**Betreft: Handhavingsverzoek Rijkswaterstaat West Nederland-Noord
m.b.t. niet naleven Projectplan Waterwet Dijkversterking Marken**

Toets voorlopig ontwerp op het Projectplan door de Eilandraad d.d. 21 mei 2022

Figuur 2.2 Verwijderen van de bestaande kade

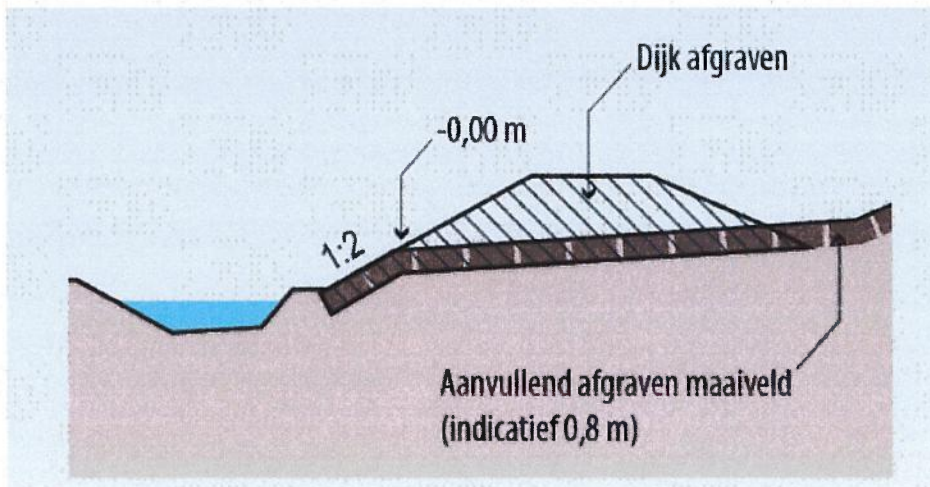
Op basis van bovenstaande citaten mogen we er dus vanuit gaan dat er eerst buitendijks een dijk wordt aangelegd tegen de bestaande dijk en dus niet zoals nu uit het ontwerp van de aannemerscombinatie blijkt de nieuwe dijk vooral op de bestaande dijk wordt aangelegd.

- 13: Zie ook figuur 2.2 m.b.t. verwijderen bestaande kade
 => *hoe duidelijk wil je het hebben. Woorden zijn mogelijk multi-interpretabel, maar plaatjes niet!*

Figuur 2.3 Doorsnede Westkade

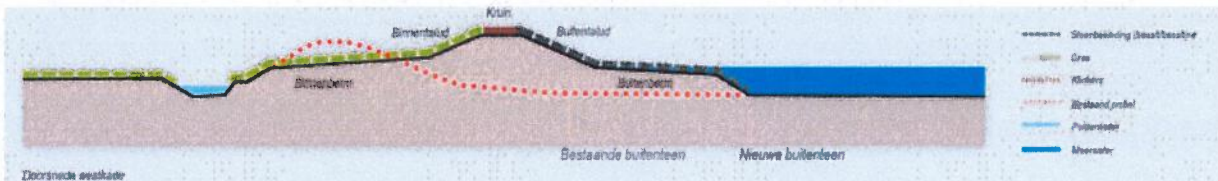
De indicatieve verschuiving kruin Westkade van 15 meter en Zuidkade van 20 meter is in het voorlopig ontwerp van de aannemerscombinatie 6 meter. Dat is natuurlijk een veel grotere afwijking dan enkele meters verschil.

- 14: Zie figuur 2.3 Doorsnede Westkade
 => *hier staat duidelijk aangegeven dat de bestaande dijk wordt omgevormd tot een brede binnenberm*
- 14: Indicatieve verschuiving kruin Westkade t.o.v. huidig: 15 meter
 => *aannemer komt met 6 meter, dat is natuurlijk veel meer dan de maximaal enkele meters zoals beschreven op blz. 8*

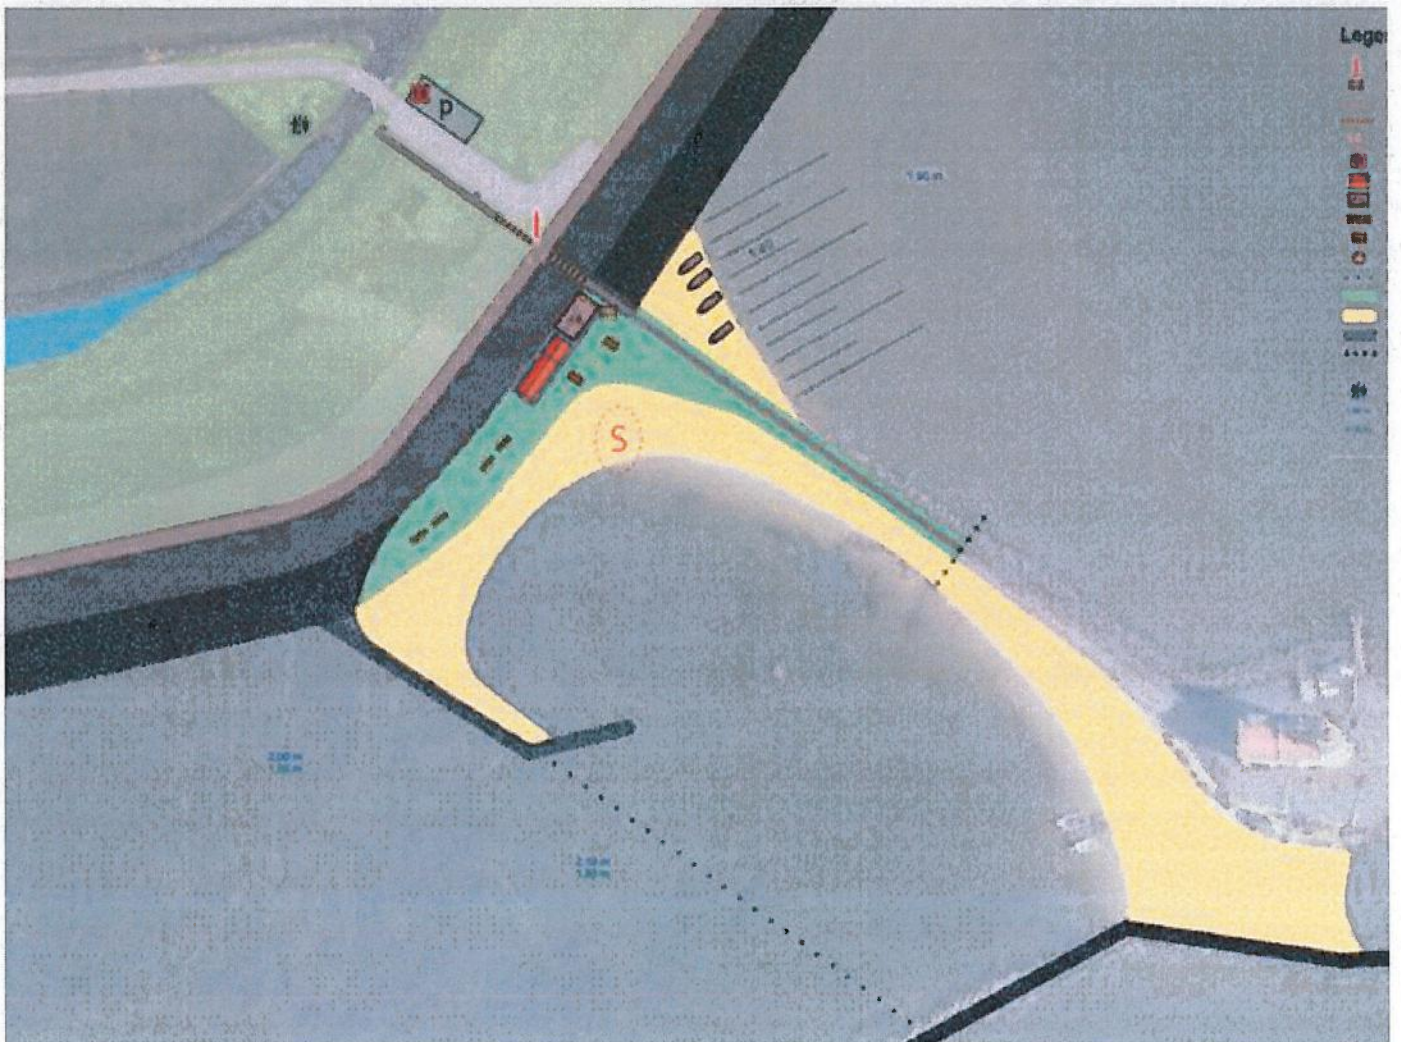
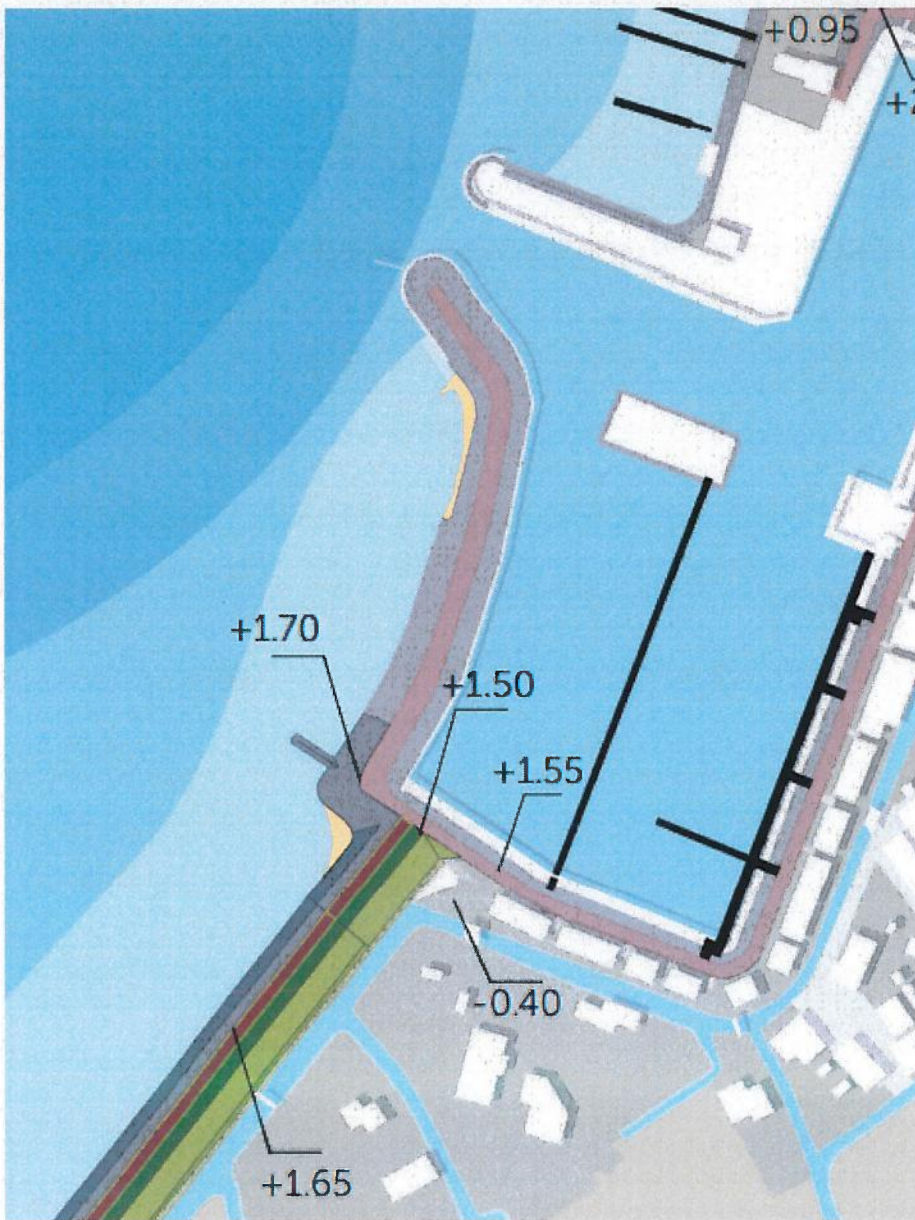
=> Het strandje aan de Noordkant van het dijke naar de Vuurtoren lijkt wel te voldoen aan de eisen (dat gaat nog blijken bij nadere uitwerking)

=> *Dan moet er natuurlijk wel een recreatie waardig strandoppervlak overblijven.*

Figuur 2.14 Westkade bij de zuidzijde van de Haven

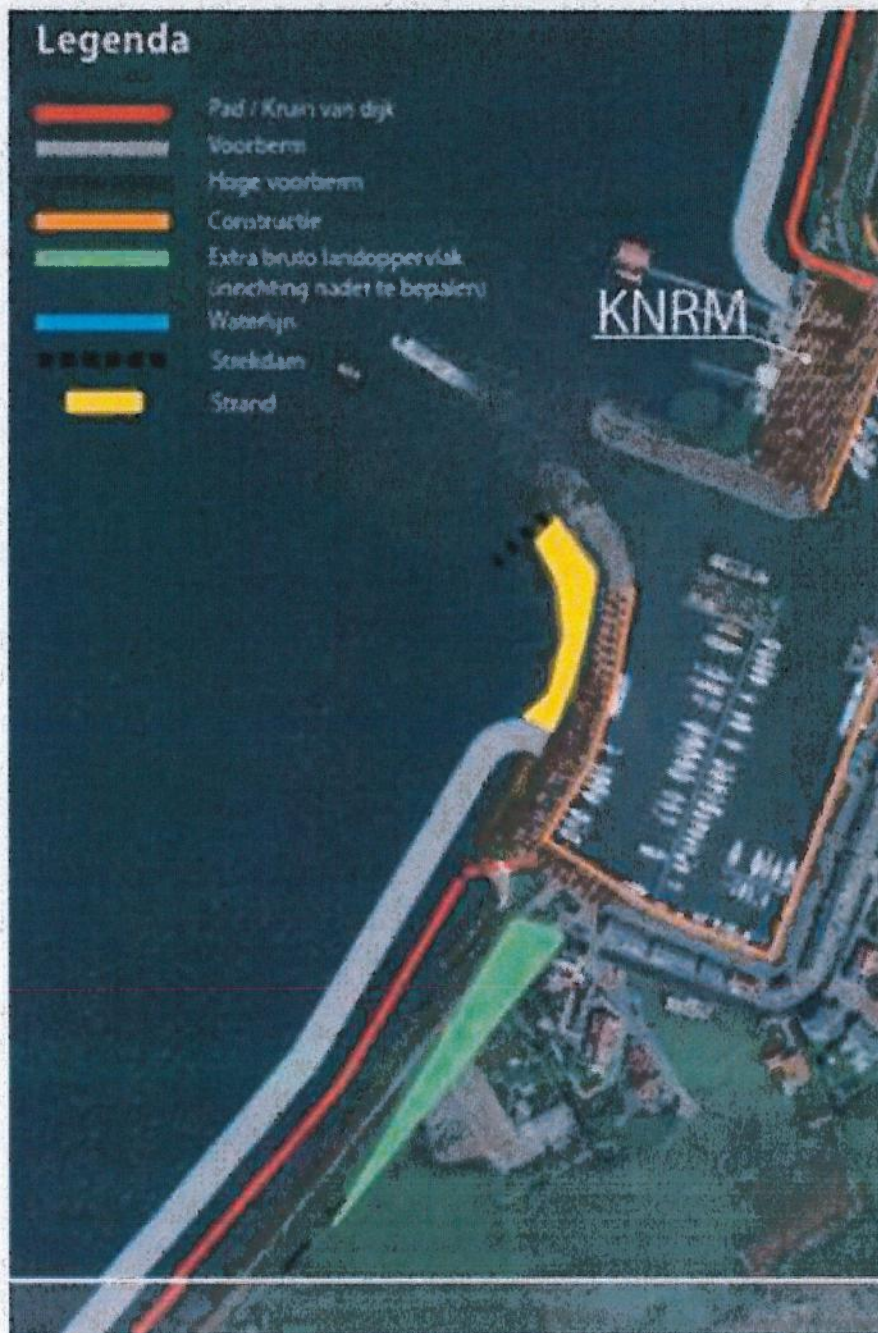
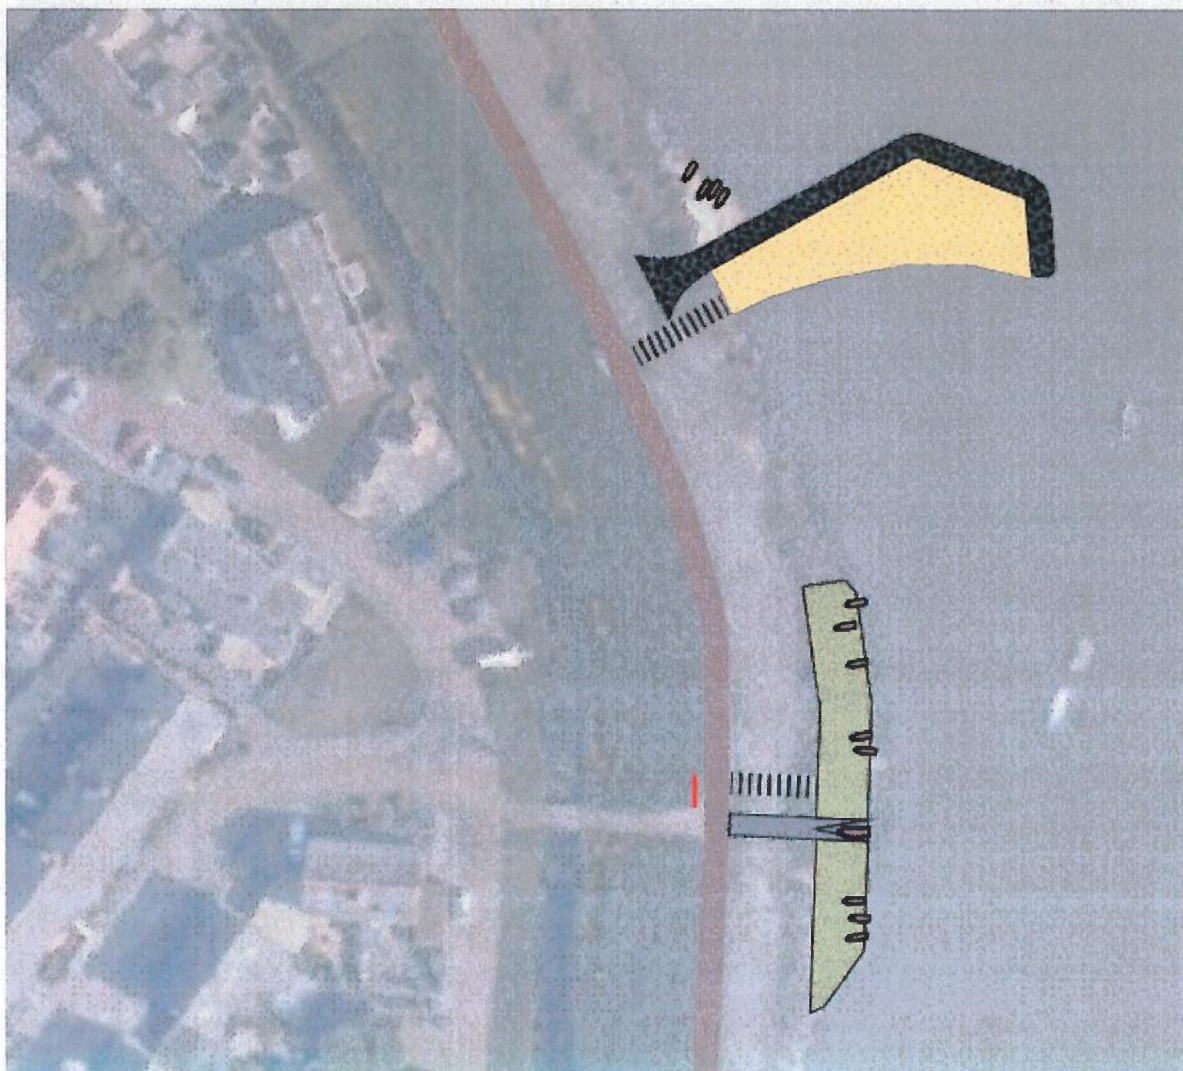
=> *Zoals het nu lijkt komt er geen strand op een nieuwe locatie en zal van het bestaande strandje niet veel overblijven*
